Avis délibéré
de la Mission régionale d'autorité environnementale d'Île-
de-France sur le projet de reconversion du site de l'hôpital
de Saint-Germain-en-Laye (78)

N°MRAe 2021-1713
en date du 12 août 2021

*Illustration 1: Vue aérienne du site (depuis le nord)
(source : étude d'impact, tome 2 p. 41, annotations MRAe)*

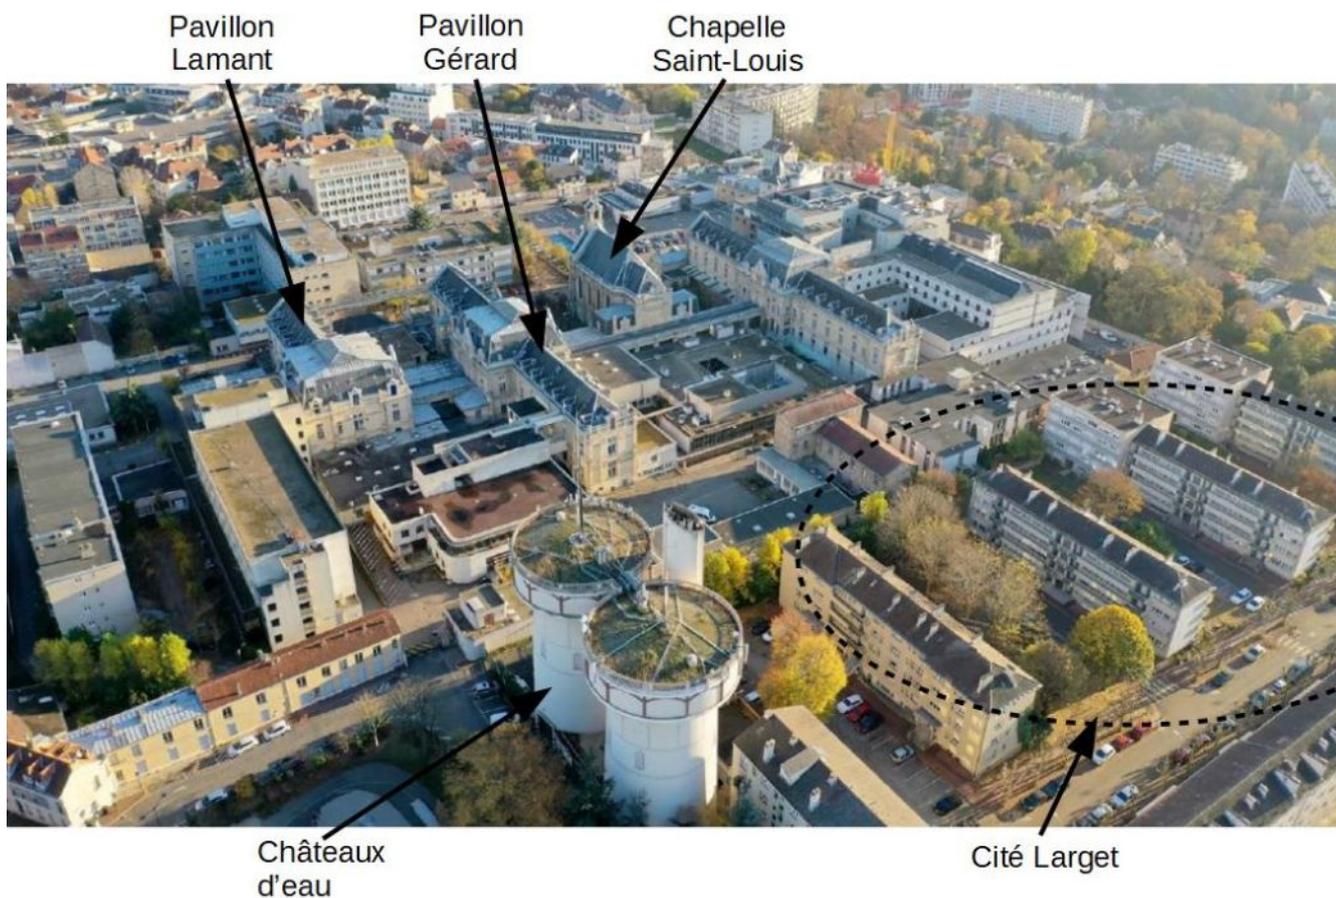
(3) La MRAe recommande d'étayer la manière dont les éléments du patrimoine existant seront préservés et mis en valeur (notamment les pavillons Lamant et Gérard, la chapelle Saint-Louis et les maisons de la rue Léon Désoyer).

Illustration 4: Extrait de l'OAP n°2 "Site de l'hôpital" (source : étude d'impact, tome 1 p. 69)

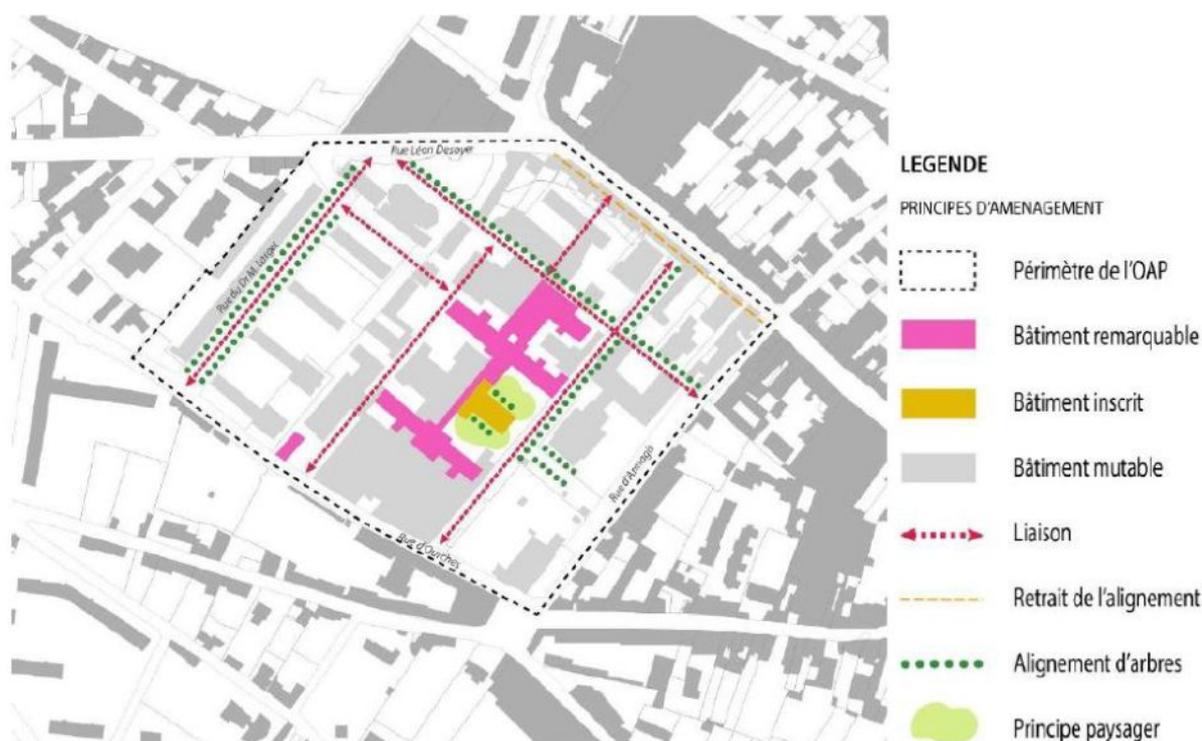
Toutefois la MRAe observe que le parti de préservation du patrimoine qui repose sur la conservation et la mise en valeur de plusieurs édifices préexistants est amoindri voire contredit par l'orientation de plusieurs nouvelles voies, notamment dans la moitié nord-ouest. Ces alignements, en rupture avec la trame historique de l'îlot et de l'hôpital (nord-ouest/sud-est et nord-est/sud-ouest), introduisent des coudes et des inflexions tant dans l'orientation de l'espace public que dans la forme des nouveaux îlots. Du reste, ces tracés dérogent à l'orientation des « liaisons » prescrite dans l'OAP qui, elles, restent fidèles à la trame d'origine (figure 4).

(2) La MRAe recommande d'expliquer pourquoi l'orientation des voies ne s'inscrit pas dans la trame historique de l'îlot, telle que transcrite dans le schéma de l'OAP.
